Begrenzing dijkvak Hansweert

PZDT-M-05061 (gew)

Projectgebied Voorhaven Hansweert

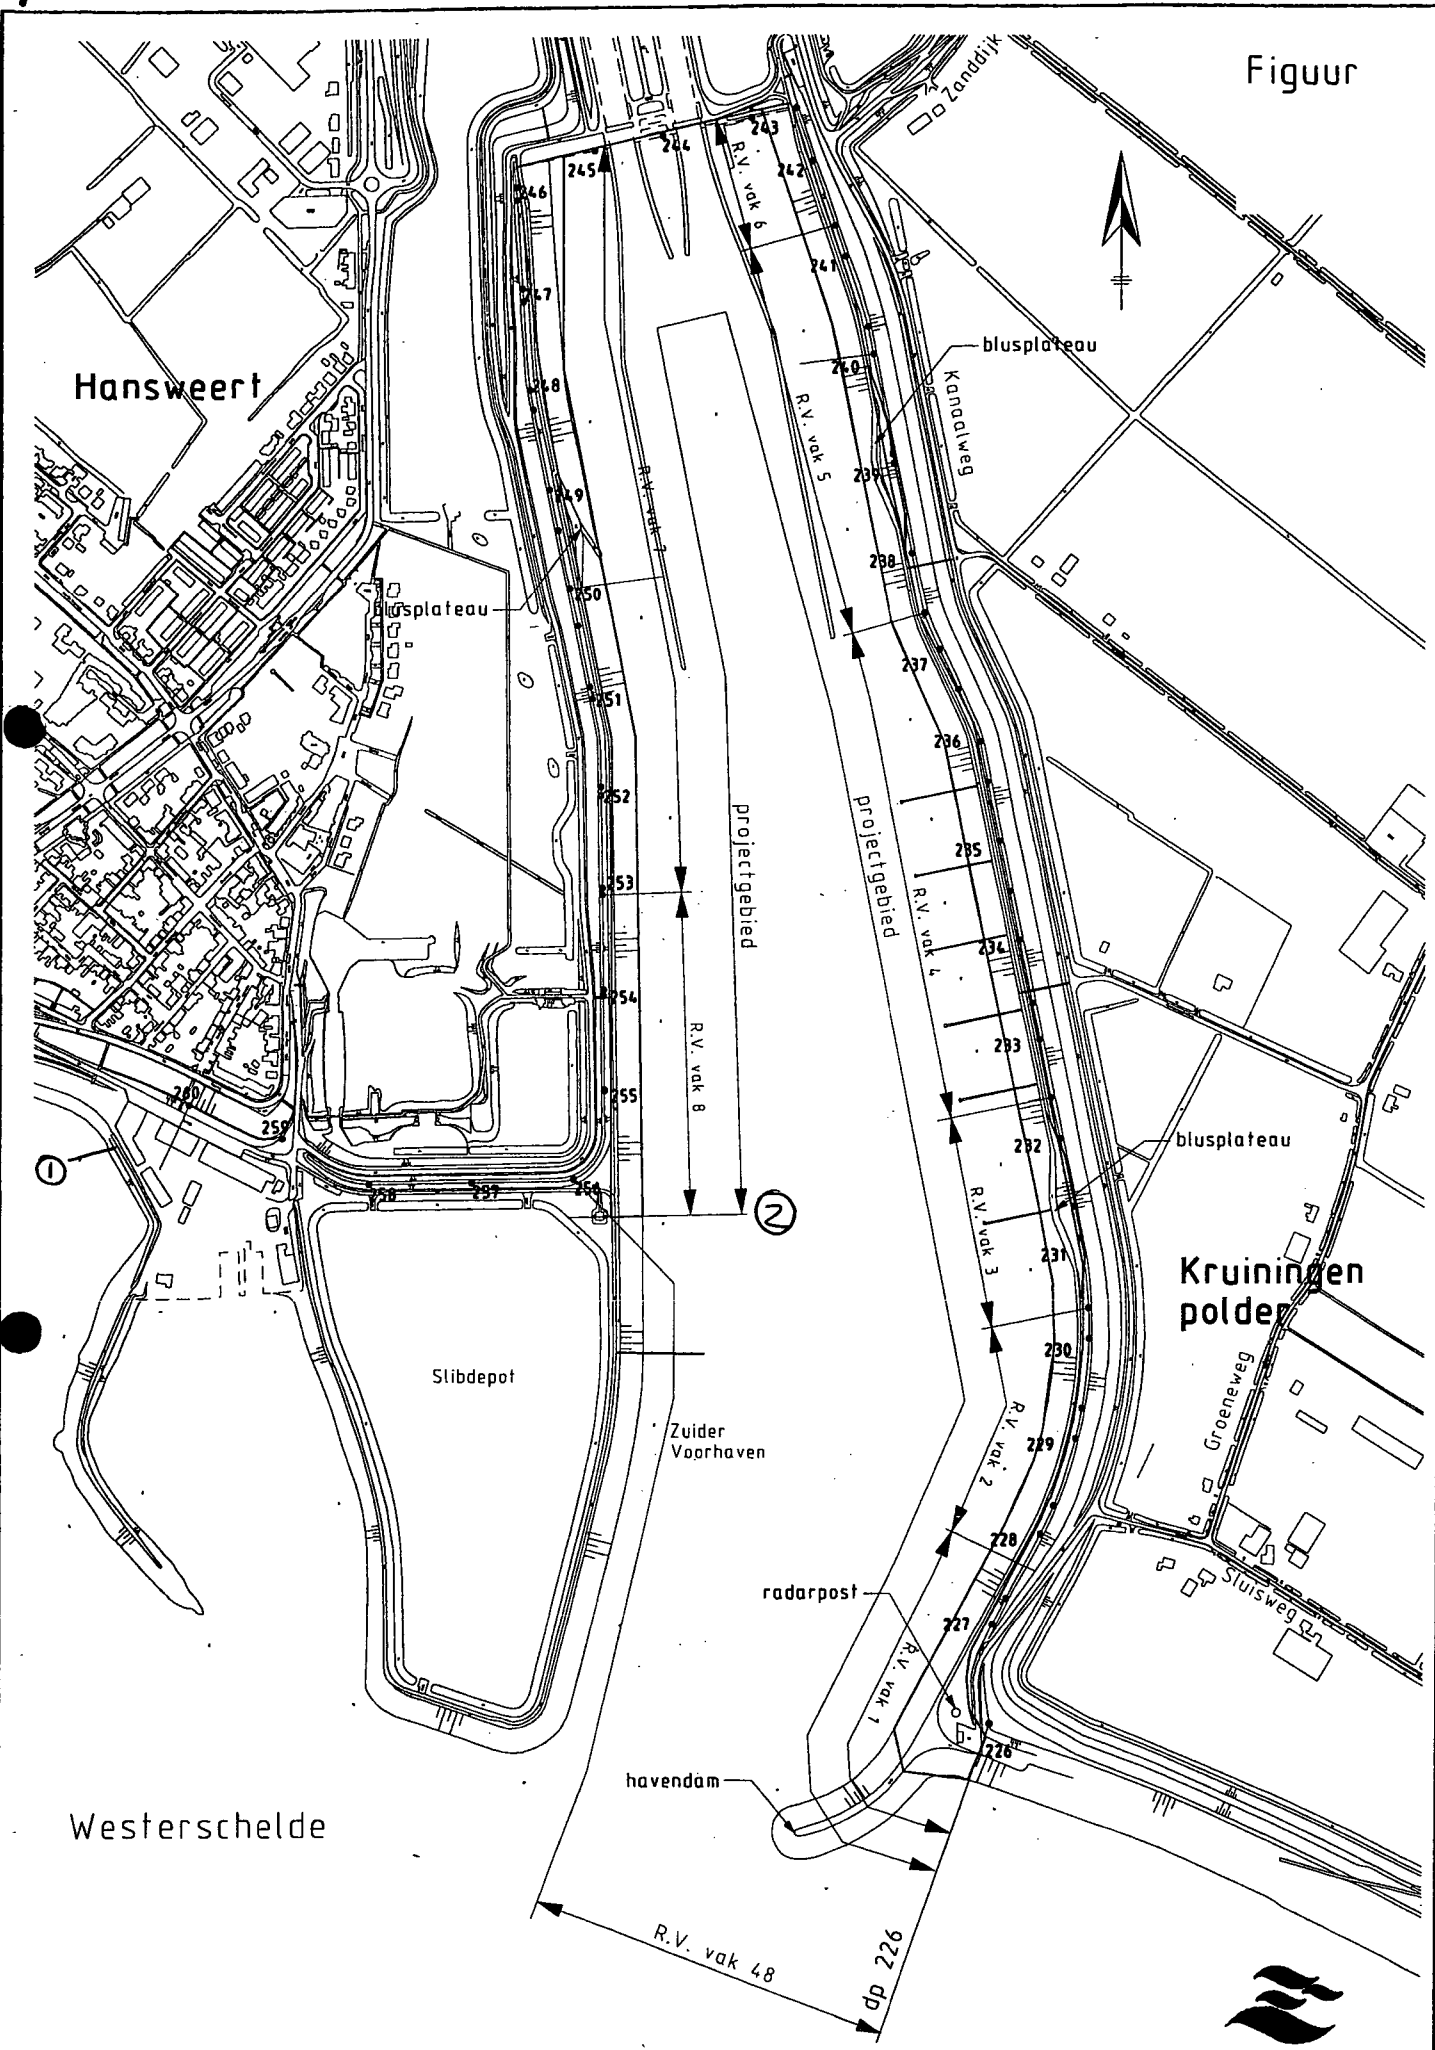
In de Toetsgroepvergadering van 9 februari 2005 is de vraag aan de orde geweest, of de ter plaatse van de buitendijkse bebouwing bij Hansweert de bestaande steenbekleding voldoende is om af te zien van een verbetering. Daarover kan het volgende worden gemeld:

In 2000 is dijkvak De Breede Watering Bewesten Yerseke verbeterd. De oostgrens lag op de plaats waar de brede buitenberm als industrieterrein in gebruik is. Zie (1) op bijgaande situatie. De berm is daar meer dan 30 m breed (tot meer dan 100 m). Bij het opmaken van het verbeteringsplan is bepaald, dat de glooiing vanaf dat punt als bekleding van de havendam wordt beschouwd. Het waterschap heeft er extra aandacht aan besteed, in die zin dat de onderhoudsgevoelige delen van de dam in het kader van het bestek zijn overlaagd en vol-en-zat gepenetreerd. Bovendien is tijdens de uitvoering door het Projectbureau de bekleding aansluitend op de havendam nog uitgebreid met een ca 10 m lange overlaging van gepenetreerde breuksteen.

In 2005 is in voorbereiding Verbetering Voorhaven Hansweert. Het projectgebied loopt tot ca 40 m op de oostelijke kade van het slibdepot. Zie (2) op situatie. Het traject tussen (1) en (2) bestaat uit havendammen en een slibdepot, die een zodanige afscherming geven dat de bekleding van de (groene) dijk van de primaire waterkering niet in het kader van het project Zeeweringen wordt meegenomen. Op dit moment worden de dijkprofielen door het waterschap dan ook als "goed" beoordeeld.
